令和7年度通学路交通安全プログラム 危険箇所報告等一覧表

整備計画図②

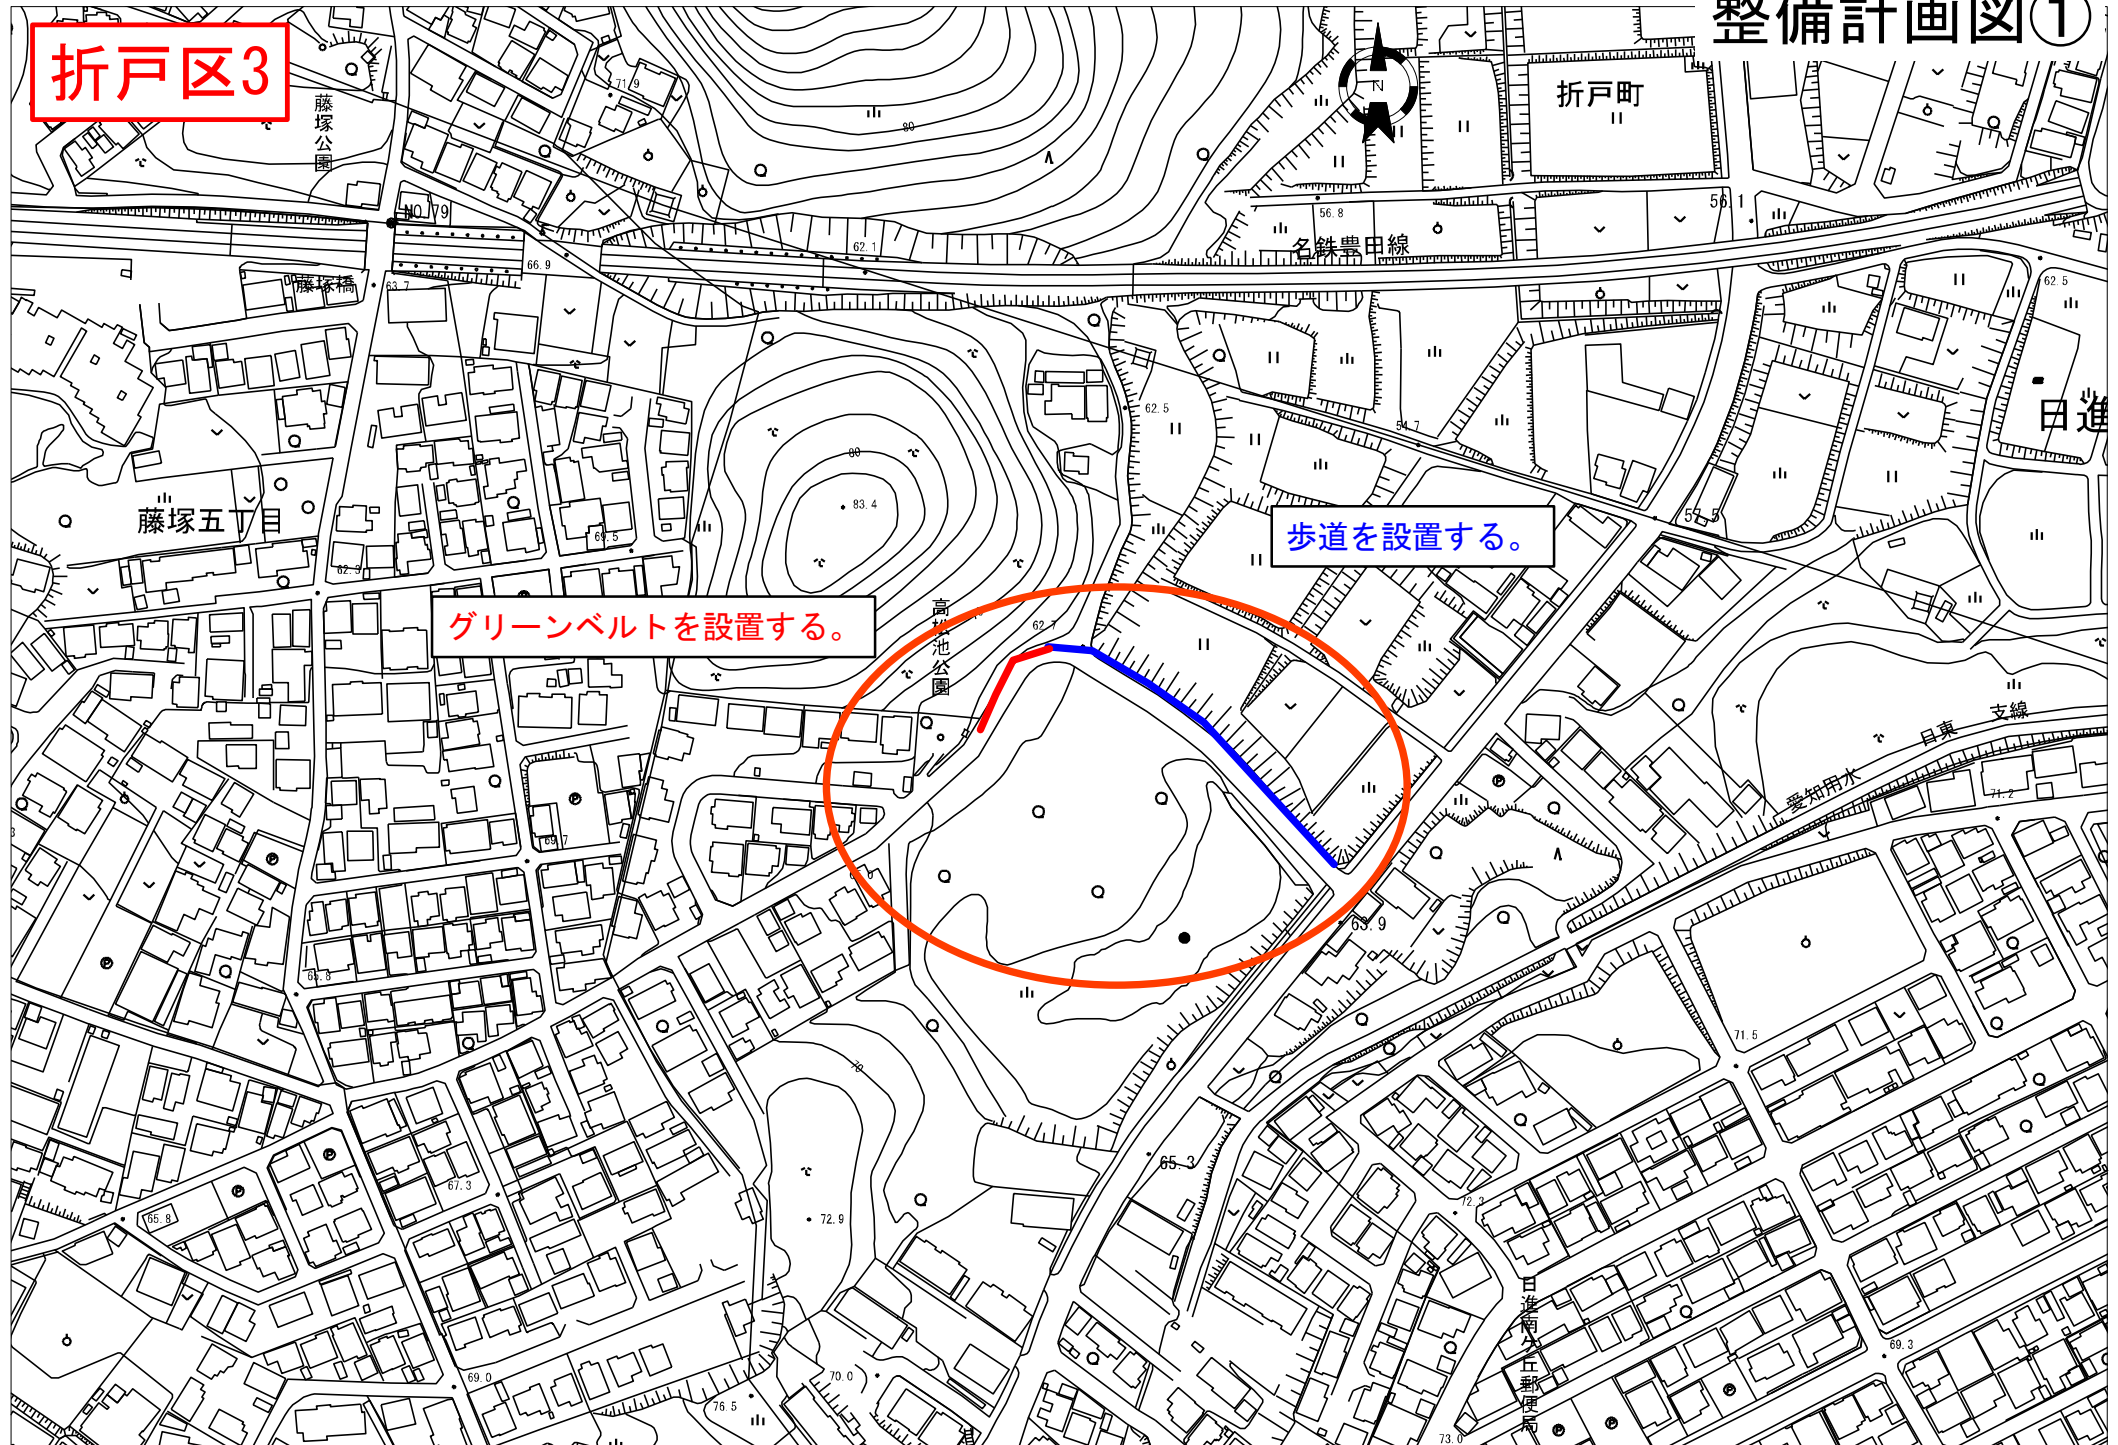
折戸区3

折戸区10

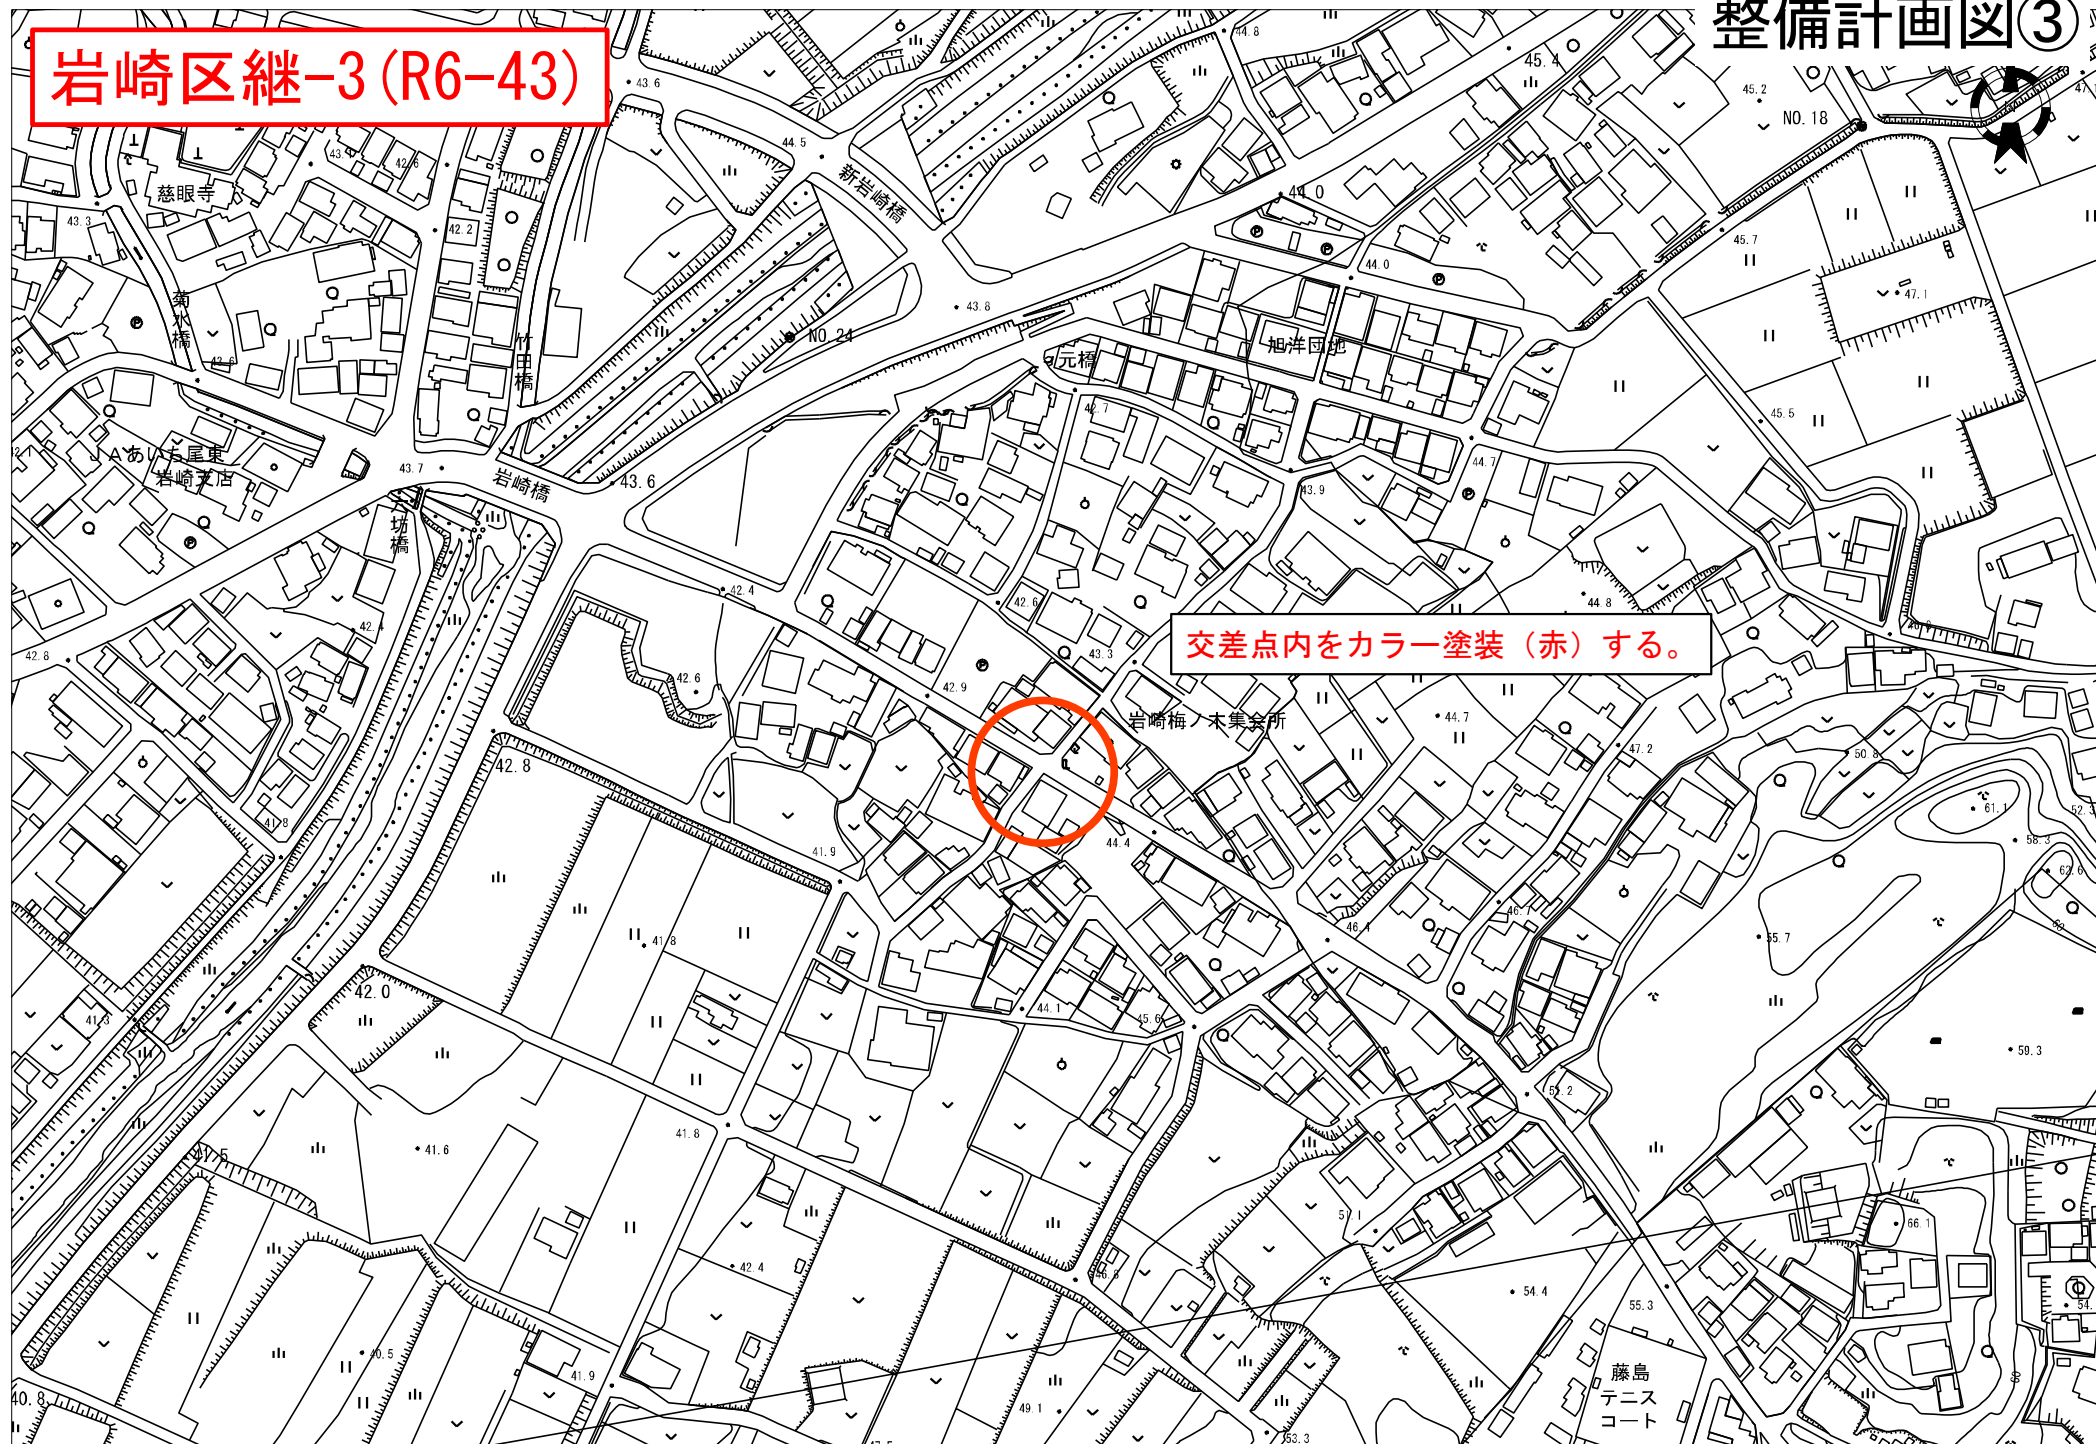
6	日進中	岩崎継-2 (R6-24)		有			岩崎・藤島線	スピード抑制させる路面塗装をしてほしい。	道路河川課	交差点をカラー塗装（赤）する。	③
7	南小	折戸区10		有			折戸藤塚線	交差点のカラー塗装をしてほしい。	道路河川課	交差点をカラー塗装（赤）する。	④
8	日進中	議員		有			栄本郷線	グリーンベルトを設置してほしい。	道路河川課	グリーンベルトを設置する。	⑤
1	梨の木小 日進東中	折戸区1		有			日進駅北・白鳥線	朝夕の通過車両多いが、横断歩道に歩行者がいても止まってくれない。横断歩道があることをわかりやすくするために交差点をカラー塗装してほしい。	道路河川課	交差点をカラー塗装（赤）する。	⑥
2	梨の木小 日進東中	折戸区22		有			日進駅北・白鳥線	交通量が多いので、事故防止のために歩行者用信号機を新設してほしい。	愛知警察署	隣接する信号機との距離が短いため設置は難しい。	
3	梨の木小	折戸区継-3 (R6-32)		有			栄37号線 栄38号線	グリーンベルトを新設してほしい。	道路河川課	グリーンベルトを設置する。	⑦
	梨の木小	学-	2	有	22	無	栄三丁目地内 (栄37号線・栄38号線)	通学路となっているため、グリーンベルトと「通学路注意」看板の設置を要望。	道路河川課 学校教育課	グリーンベルトを設置する。	⑦
4	日進東中	東山区10		有			日生平子団地1号線	グリーンベルトを新設してほしい。	道路河川課	グリーンベルトを設置する。	⑧

藤枝区3

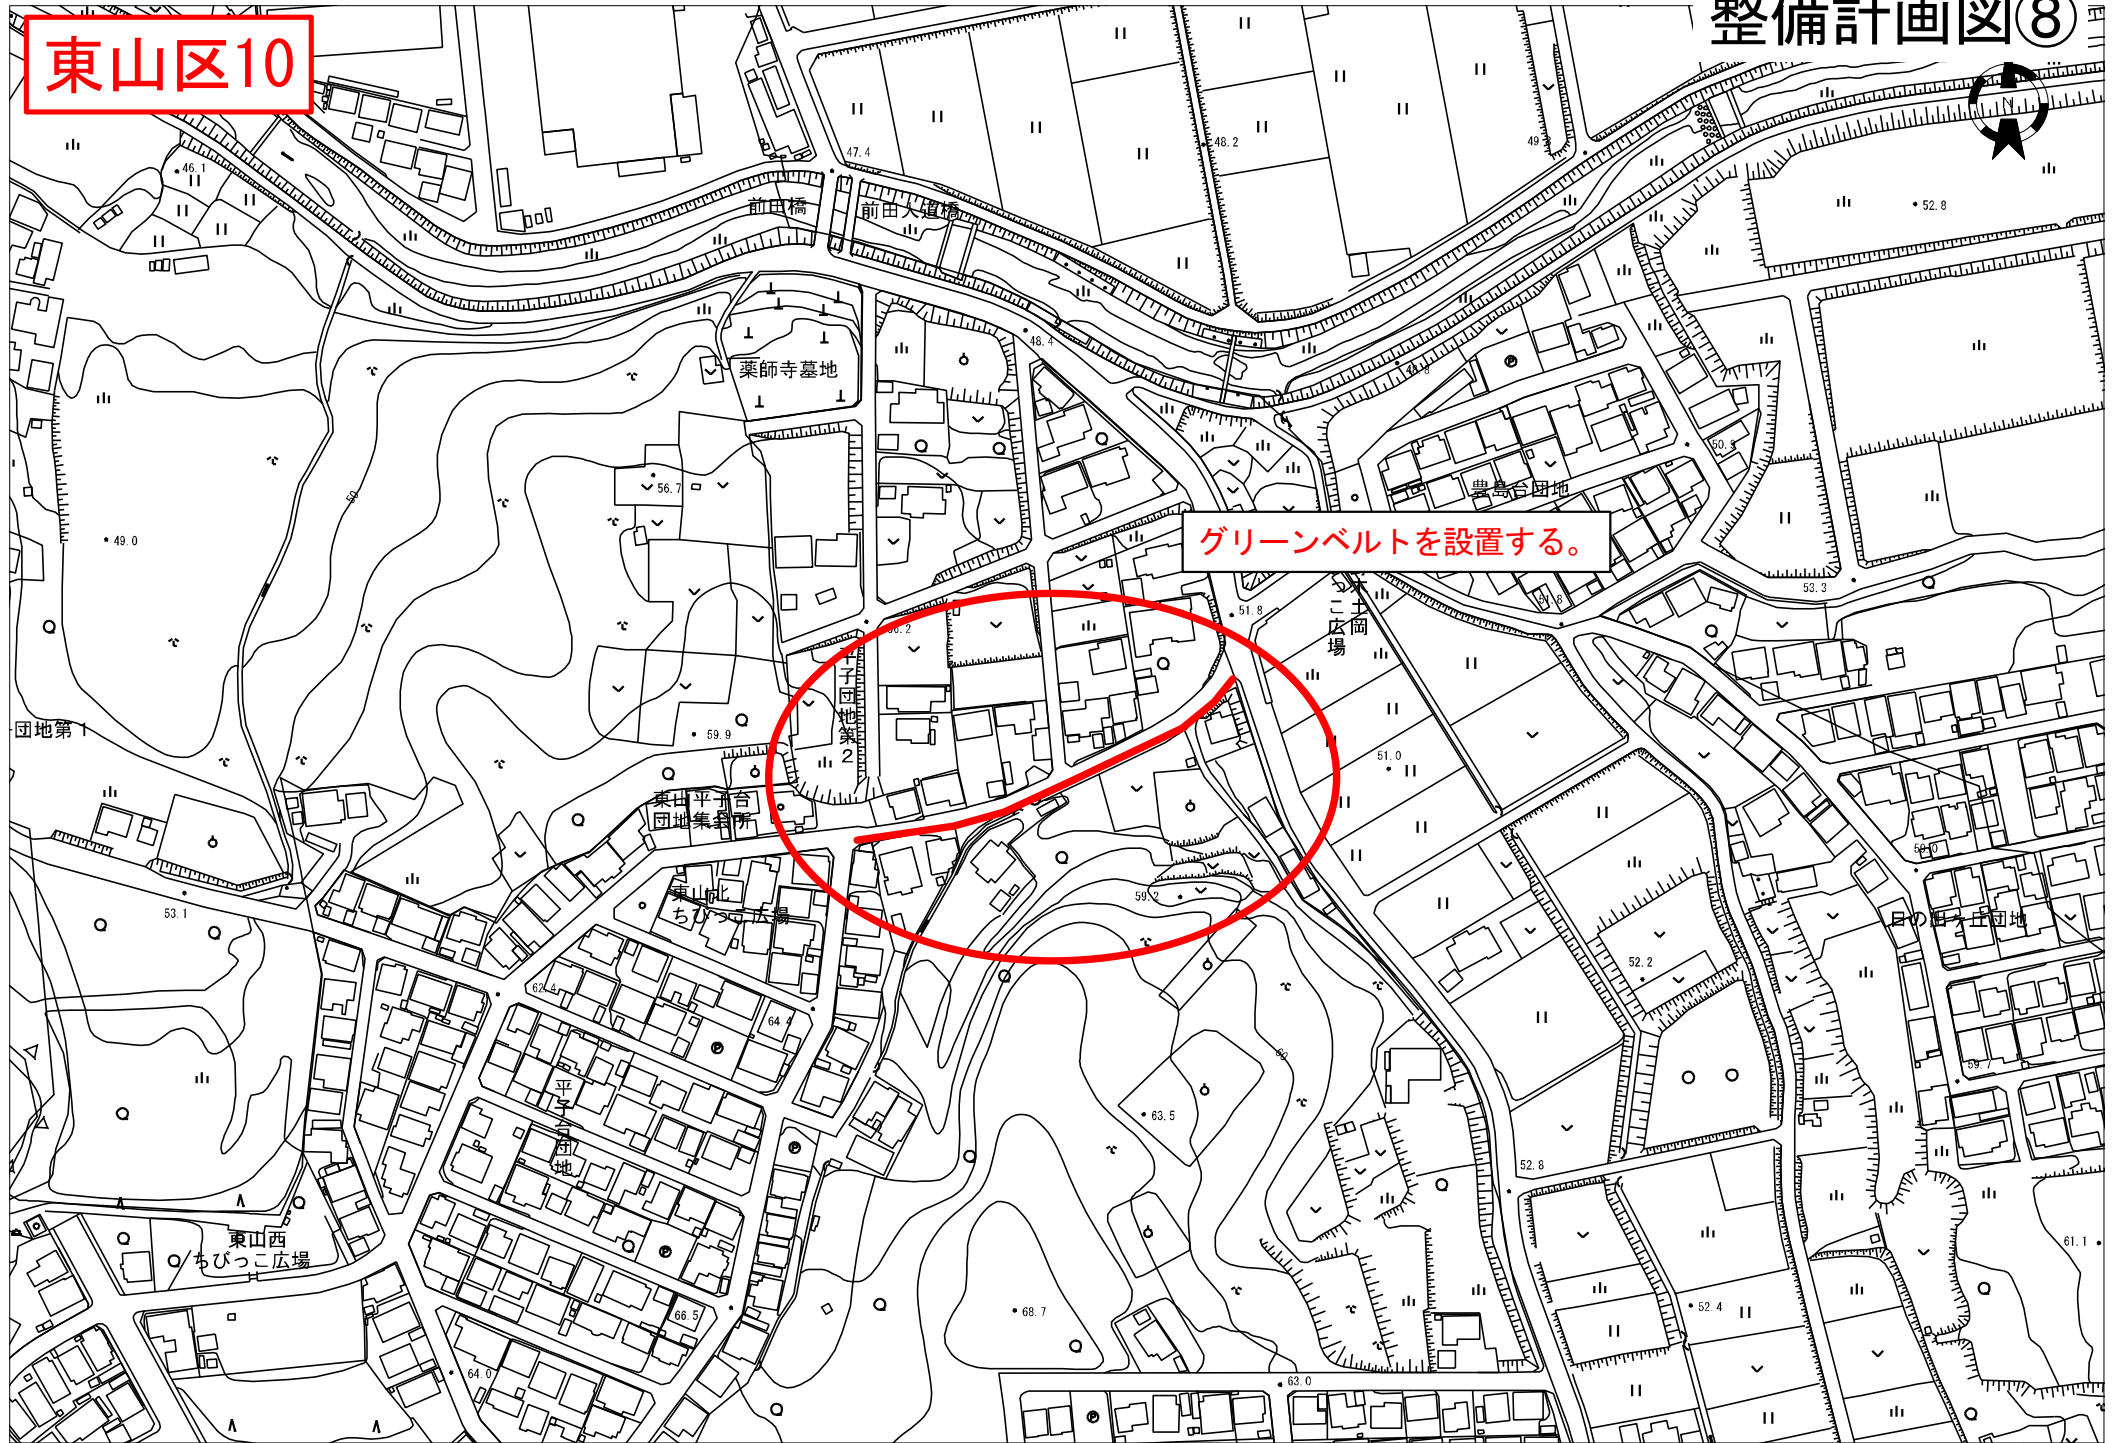
5	東小	藤枝区3		有			庚申線 藤枝・折戸線	T字交差点のカラー塗装をしてほしい。 通学路の標識を設置してほしい。	道路河川課 学校教育課	T字交差点内をカラー塗装（赤）する。	⑨
6	東小 日進東中	藤枝区継-2 (R6-4)		有			藤島・藤枝線	朝夕の交通量が多く、T字交差点を横断することが危険である。 点線（破線）の減速路面標示を設置してほしい。	道路河川課	T字交差点をカラー塗装（赤）する。	⑩
7	日進東中	岩藤区9		有			岩藤・五色園線	交通量の増加及び坂道でカーブの手前で、速度を上げて通る車両が多く、横断するのが危険であるため、歩行者用の押し釦信号を新設してほしい。	愛知警察署	押しボタン信号などの設置について検討します。	
8	日進東中	米野木区1		有			県道岩作諸輪線	通学時に自転車・歩行者が交差し、危険であるため、歩道拡幅してほしい。	尾張建設事務所	すでに歩道及び防護柵が設置済み。	
9	梨の木小	米野木区5		有			米野木22号線	事故が何度か発生しているため、一時停止停止を設置してほしい。	愛知警察署	（道路河川課）一方の停止線の撤去、リード線の設置について現地確認後検討する。	
	梨の木小	学-	3	有	109	無	米野木台二丁目地内 (米野木22号線・ 米野木28号線・	登校時間帯の交通量が多いため、一方の道路に「一時停止」の設置の要望。	愛知警察署	（道路河川課）一方の停止線の撤去、リード線の設置について現地確認後検討する。	
10	東小 日進東中	米野木区14		有			南荒田・阿弥陀前線 南荒田2号線	横断歩道を新設してほしい。	愛知警察署	現状では歩行者の滞留場所がないため、設置するのは難しい。	
11	東小	米野木区15		有			路線名無	自転車の通行が多いため、ガードレールを新設してほしい。	道路河川課	堤防道路にガードレールを設置する場合は河川管理者の許可が必要となります。堤防の第一の目的は治水であり、堤防本体に構造物を設置することに対しては、基本的に許可がないため対応できません。	
12	東小 日進東中	米野木区継-1 (R6継-5)		有			米野木・藤枝線 南荒田・阿弥陀前線	歩道が無い上に止まらない車両が多いため、カラー塗装してほしい。	道路河川課	T字交差点のカラー塗装（赤）する。 グリーンベルトを設置する。	⑪
